**CONCURSO PÚBLICO PARA A CONCESSÃO DA GESTÃO, EXPLORAÇÃO, MANUTENÇÃO  
E FISCALIZAÇÃO DE LUGARES DE ESTACIONAMENTO PAGO NA VIA PÚBLICA À  
SUPERFÍCIE NA CIDADE DE SETUBAL E CONSTITUIÇÃO DO DIREITO DE SUPERFÍCIE EM  
SUBSOLO PARA A CONCEPÇÃO, CONSTRUÇÃO E EXPLORAÇÃO DE 2 PARQUES DE  
ESTACIONAMENTO NO SUBSOLO NA CIDADE DE SETÚBAL**

**CONCURSO PÚBLICO N.º 13/2020/DAF/DICOMP/SECOMP**

**RELATÓRIO FINAL**

**Lugares de Estacionamento - Dados Gerais**

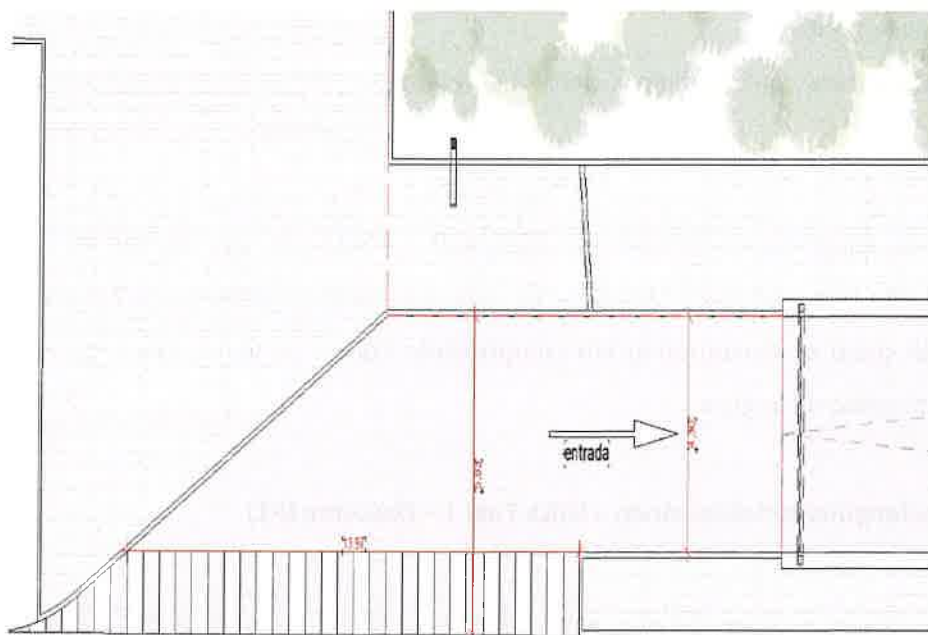
A este propósito, é de salientar que a partir do momento que por baixo da rampa exista outra rampa, que é o caso, essa área deve ser contabilizada quer como área de construção quer como área de implantação.

Face ao exposto não se considera válido o argumento apresentado, mantendo o Júri a sua proposta de decisão de exclusão da proposta do concorrente ESSE/ABB, por violação do referido aspeto da execução do contrato não submetido à concorrência, nos termos da alínea b) do n.º 2 do artigo 70.º do CCP.

**Parque Estacionamento Subterrâneo – Luísa Todi 1 – Nascente (P1)**

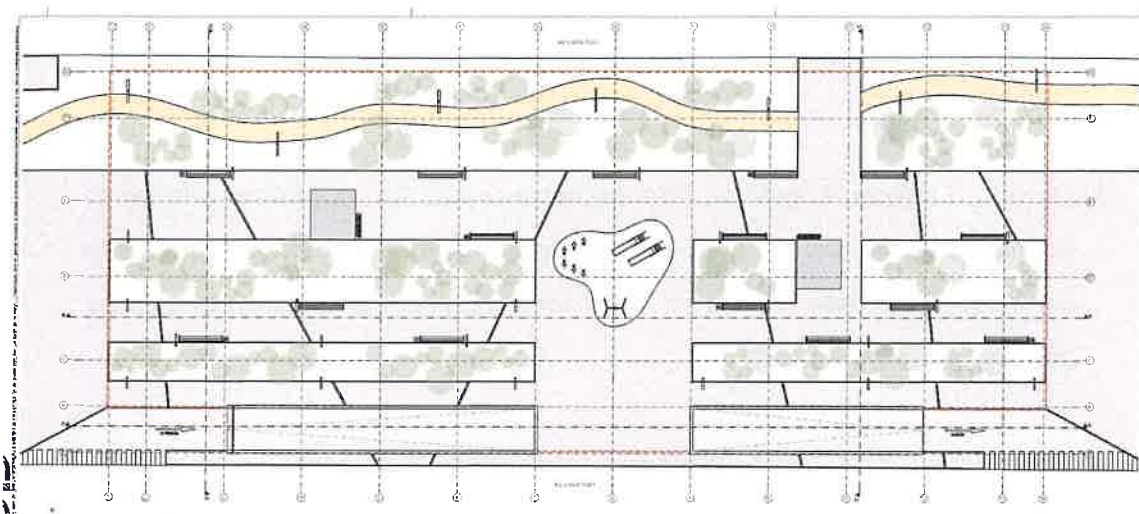
Da análise da proposta do concorrente ESSE/ABB, verificou-se que apesar de nas peças desenhadas não se encontrarem definidos os valores exigidos no Caderno de Encargos, que o Júri aceitaria como se encontrando em cumprimento com o definido, tanto em termos de comprimento como de largura:

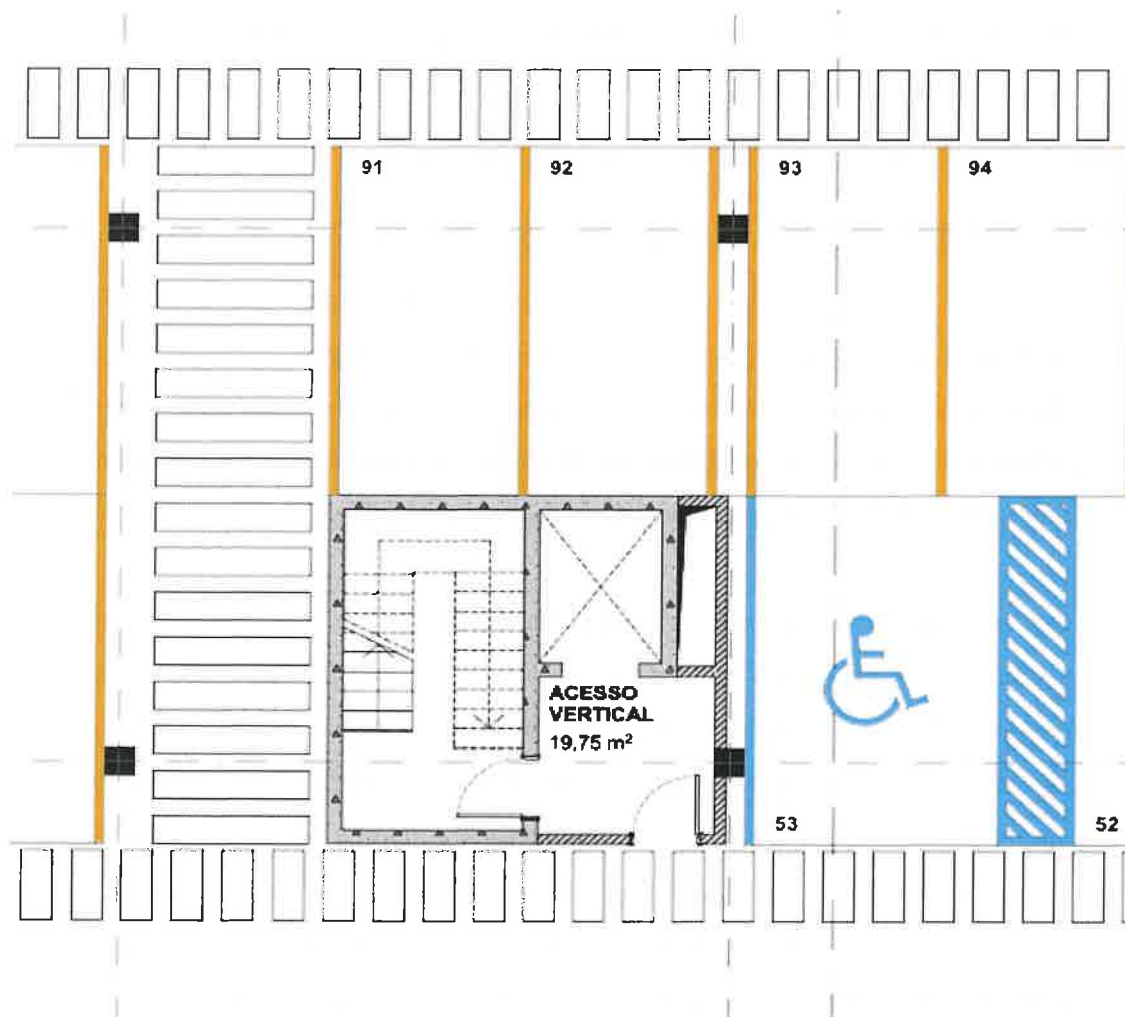
Por isso, os concorrentes deveriam considerar na elaboração das suas propostas a necessidade de existência de passadeiras de circulação de peões em todo o redor das caixas de escada e câmaras corta-fogo.

Todavia, e como demonstrado, a proposta do concorrente ESSE/ABB não respeitou esse aspeto não submetido à concorrência pelo Caderno de Encargos.

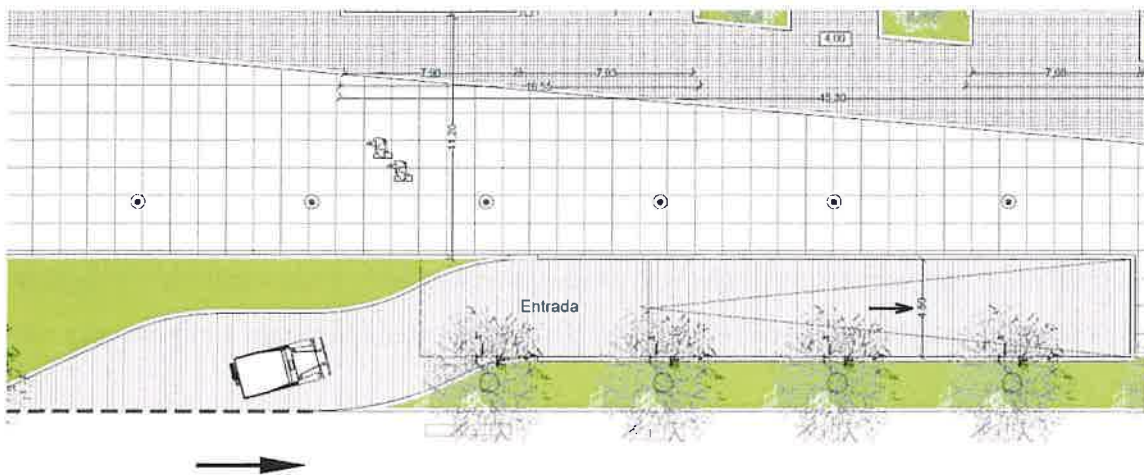
Da análise efetuada à proposta do concorrente DATAREDE não foram verificados elementos contraditórios aos definidos pelo Caderno de Encargos, designadamente ao que respeita às ESPECIFICAÇÕES TÉCNICAS MÍNIMAS DE CONCEÇÃO DOS PARQUES DE ESTACIONAMENTO SUBTERRÂNEOS, designadamente ao definido no ponto 1.2.1, conforme se pode observar, por exemplo, no extrato da Peça Desenhada n.º 1.07 - ARQUITECTURA | PARQUE DE ESTACIONAMENTO SUBTERRÂNEO (LUIZA TODI - P1) - P234PA\_DES\_P1\_1.07, onde está identificado a largura de 4,50m:

Desta forma, o Júri considera não haver fundamento para os argumentos apresentados e, consequentemente, não há lugar a motivo válido para a exclusão da proposta do concorrente DATAREDE.

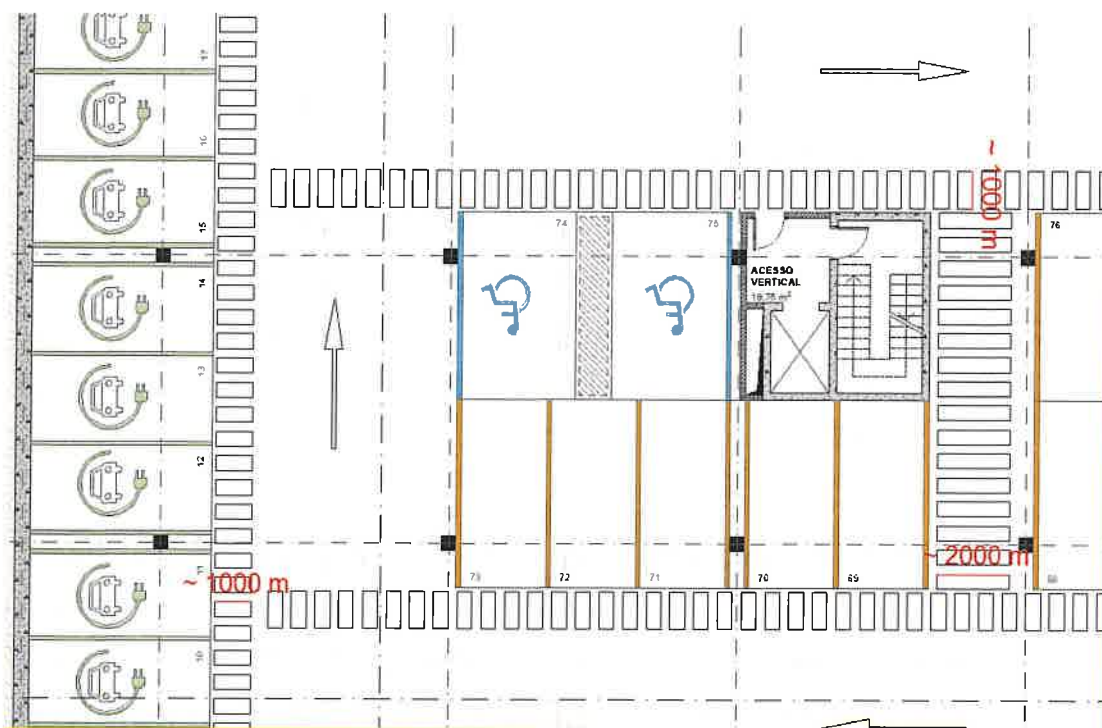
**das caixas de escadas e câmaras corta-fogo com passadeiras de circulações de peões com uma largura mínima de 0,90m, exigido por motivos de segurança na mobilidade dos utentes dos parques, designadamente em situações de emergência que implicam a necessidade de evacuação rápida, conforme definido no numero 2.3.2 das Especificações Técnicas Mínimas de Conceção dos Parques de Estacionamento Subterrâneos dos Caderno de Encargos, o que constitui fundamento para a exclusão da proposta, nos termos previstos no artigo 70.º, n.º 2, alínea b) do CCP“**

1. O Concorrente não pode concordar com o decidido, uma vez que o Caderno de Encargos, no seu ponto 2.3.2, remete para a instalação de passadeiras que envolvam as caixas de escadas e câmaras corta-fogo, com uma largura mínima de 0,90m.
2. O Concorrente cumpre o ponto 2.3.2. das especificações técnicas mínimas de concepção dos parques onde “em todo o seu redor” as caixas de escadas e câmaras corta-fogo são providas de passadeiras de circulação de peões com largura superior à mínima exigida de 0,90m.

3. Na proposta apresentada pelo Concorrente ESSE/ABB encontram-se bem definidas as passadeiras que fazem todo o percurso de evacuação, com uma largura superior sempre a 0,90m.
